Fwd: Pedido de esclarecimento - Pregão Eletrônico N° 1027/2026

Subject: Pedido de esclarecimento - Pregão Eletrônico N° 1027/2026

Solicitamos esclarecimento a respeito do **Pregão Eletrônico N° 1027/2026**, no que tange aos **itens 2 (Bebedouro Industrial), 3 (Fogão Industrial) e 8 (Ventilador)**.

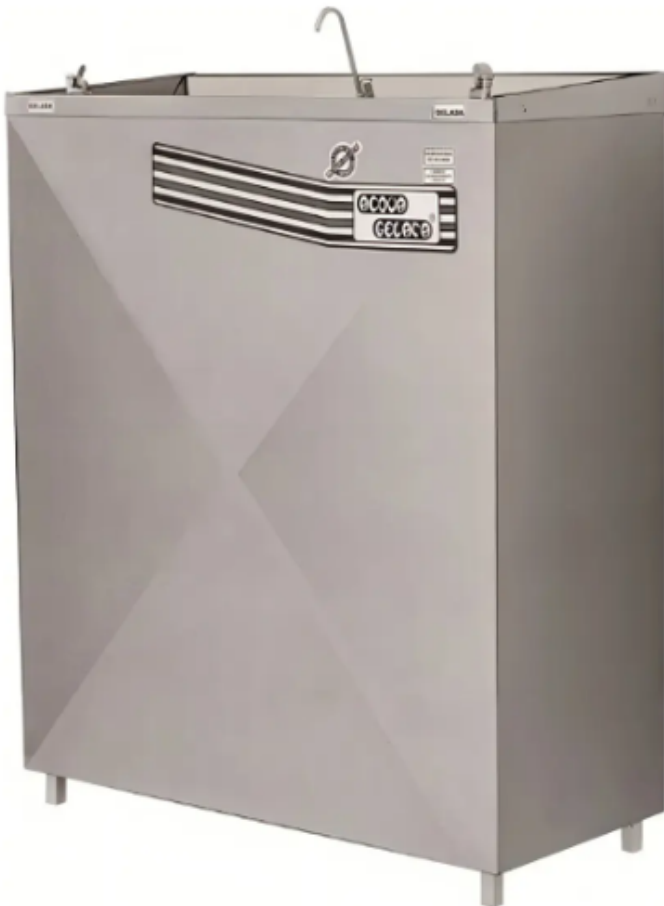
Sobre o **bebedouro**, é dito que se trata de um bebedouro industrial horizontal. Seria conforme o modelo da imagem?

É importante ressaltar que esses modelos (especialmente com 4 torneiras como é pedido) são mais raros, o que pode acabar resultando em valores mais elevados. Por essa razão, gostaríamos de saber se um bebedouro de coluna comum não atenderia às necessidades dos senhores, conforme a imagem a seguir?
